Parc éolien de Saint-Philémon

Étude d'impact sur l'environnement

Volume 5 : Réponses aux questions et

commentaires – Série 2

Figure 2 Niveau sonore initial mesuré au point STP01 les 6 et 7 octobre 2011

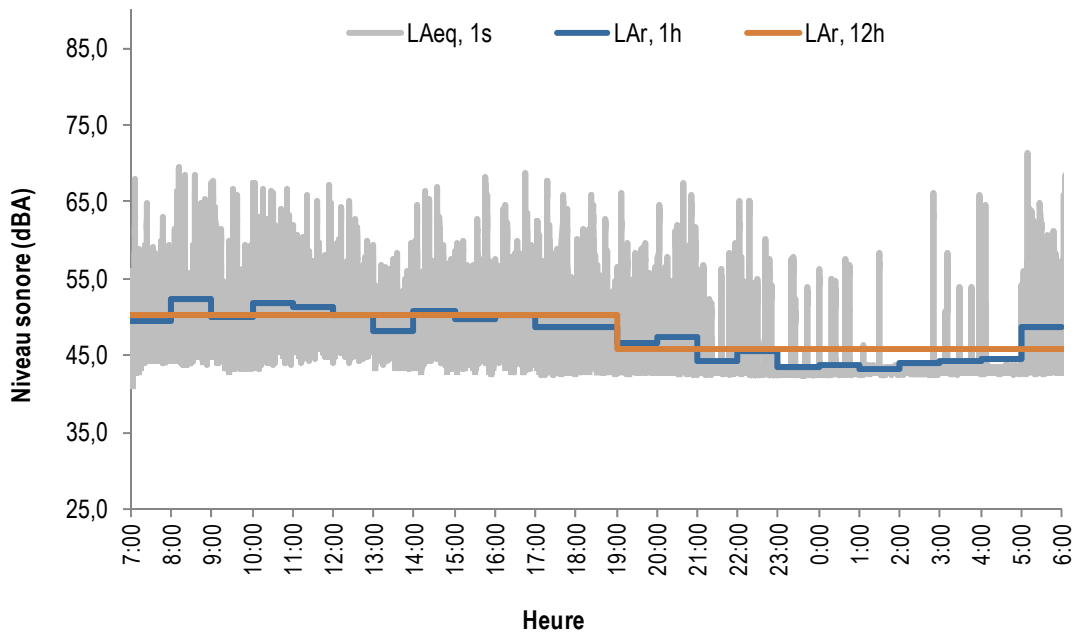
QC 34 L'initiateur réfère au volume 3 de l'étude d'impact pour décrire en détail l'évaluation du climat sonore initial (section 2.5). Dans cette partie de l'étude, l'initiateur présente les niveaux sonores ($L_{Ar, 1h}$) mesurés aux différents points d'évaluation (figures 2 à 5, pages 6 à 9). Seules les valeurs moyennes sur 1 heure des niveaux sonores apparaissent sur les graphiques. Il serait intéressant d'y superposer également les valeurs initiales enregistrées ($L_{Aeq, 1s}$) lors des mesures, afin notamment de pouvoir vérifier si des événements particuliers (ex. passage d'un véhicule motorisé bruyant, aboiements de chiens) ont pu avoir une influence sur les moyennes calculées, de façon à s'assurer que les valeurs minimales de mesures de bruit ($L_{Ar, 1h}$) sont bien représentatives des conditions observées aux points d'évaluation. Nous invitons l'initiateur à rendre cette information disponible afin de pouvoir mieux démontrer la représentativité des valeurs estimées de bruit ambiant pour le climat sonore initial.

RQC 34 L'initiateur présente, aux figures 2, 3, 4 et 5, les niveaux sonores ($L_{Ar, 1h}$) mesurés aux différents points d'évaluation en y superposant les valeurs initiales enregistrées ($L_{Aeq, 1s}$).
